URGENT : **NOTIFICATION DE SECURITE**
Référence : MSW-2016-17

MAQUET
GETINGE GROUP

Destinataires :	Correspondant Local de Matéiovigilance. ↳ Diffusion à réaliser pour information auprès : du Directeur de l'Etablissement de Santé, du Service Biomédical, de tous les utilisateurs.
Dispositif médical concerné :	Segment de raccordement de référence 1002.65A0. Date de fabrication : entre janvier 2009 et décembre 2013.
Objet :	Risque de rupture d'une articulation pivotante.

- Figure 1 : Segment de raccordement 1002.65A0, localisation de la possible rupture -

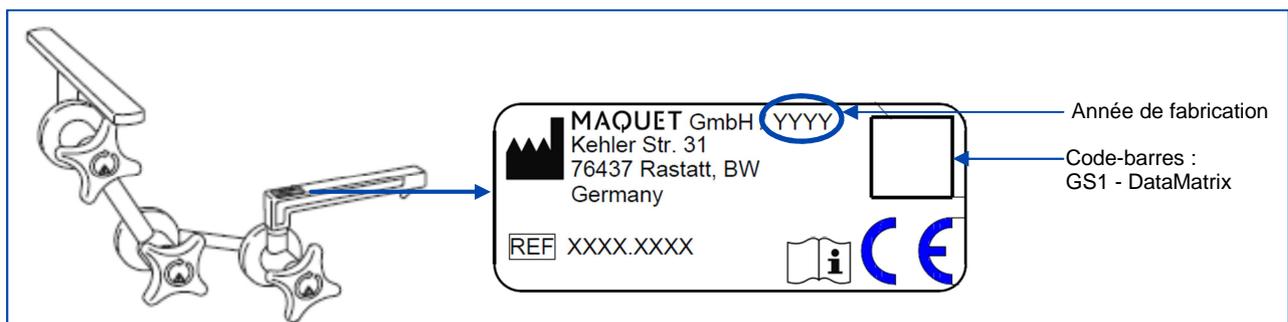
Particulièrement attentif à la qualité et à la sécurité de ses produits, le fabricant MAQUET GmbH a eu connaissance de cas de rupture du cordon de soudure situé entre la mortaise carrée et la première articulation pivotante du segment de raccordement 1002.65A0 (cf. Figure 1).

En effet, cette articulation est celle qui doit supporter les charges les plus élevées de tout l'ensemble du dispositif, de par sa position (point de fixation unique du segment de raccordement à la table d'opération).

Les investigations réalisées ont mis en évidence qu'une soudure réalisée de façon non optimale, associée à des manipulations inappropriées (brusques) et des surcharges multiples appliquées au cours de l'utilisation du dispositif, pourraient conduire au phénomène précédemment mentionné.

Si la rupture du cordon de soudure avait lieu au cours d'une intervention chirurgicale, il n'est pas exclu qu'une blessure ou conséquence clinique puisse être générée.

Le fabricant MAQUET GmbH ne peut pas garantir qu'aucun segment de raccordement 1002.65A0 assemblé avec une soudure réalisée de façon non optimale ne soit actuellement présent sur le marché. Par conséquent, en tant qu'action corrective volontaire, il a été décidé de procéder au remplacement du composant affecté sur tous les dispositifs potentiellement incriminés fabriqués sur la période 2009 - 2013.

Dans l'attente de cette action de remplacement sur votre (vos) segment(s) de raccordement et en vue de prévenir tout risque tel que mentionné au préalable, nous vous demandons de contrôler votre (vos) dispositif(s) avant chaque utilisation. Dans ce contexte, nous vous recommandons de porter une attention toute particulière à l'éventuelle apparition de fissures au niveau du cordon de soudure concerné (*cf. Figure 1*).
